改善箇所説明図

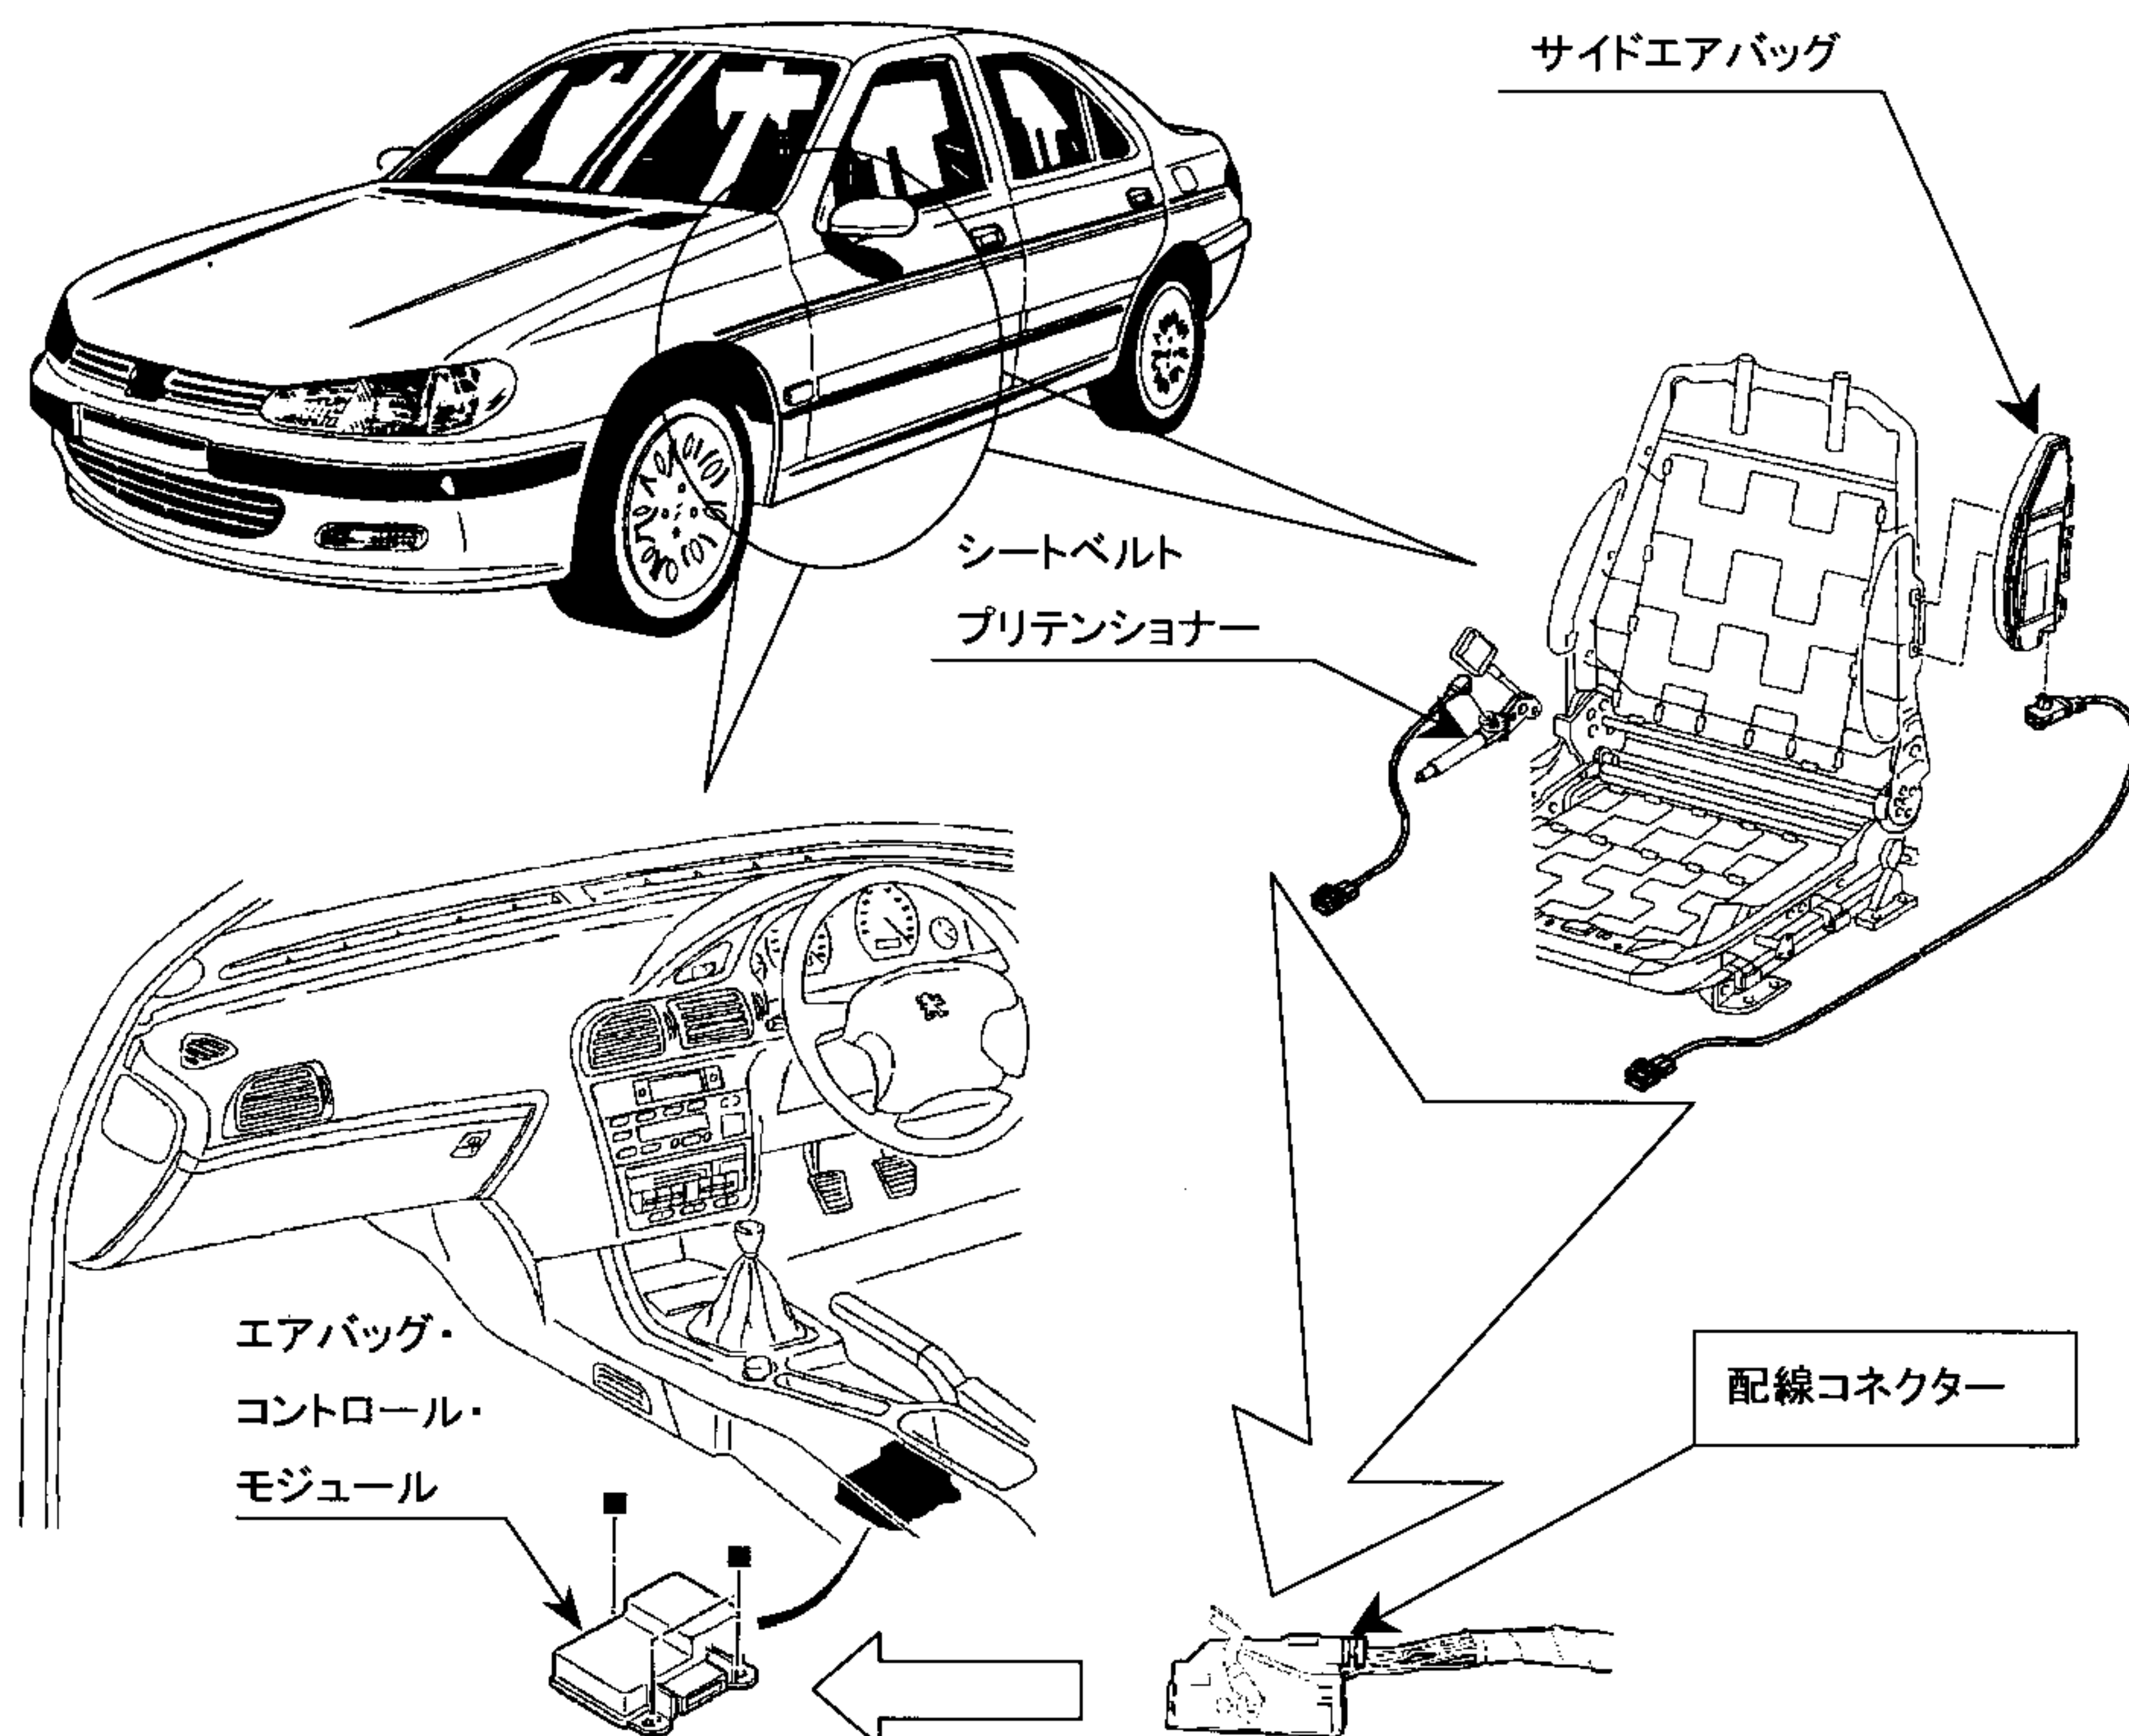
不具合発生箇所

乗員保護装置において、エアバッグ・コントロール・モジュールへの配線に不適切なため、衝突時の信号が正常に伝達されず、横方向からサイド・エアバッグが作動する条件で衝撃を受けた場合、衝突を受けた側のサイド・エアバッグは作動せず、反対側のサイド・エアバッグが作動するおそれがある。

改善内容

全車両、当該エアバッグ・コントロール・モジュールへのコネクタの配線を点検し、必要に応じて結線を修正する。

識別表示

当該エアバッグ・コントロール・モジュールの配線用コネクタ頭部に、黄色のペイントでマークを塗布する。
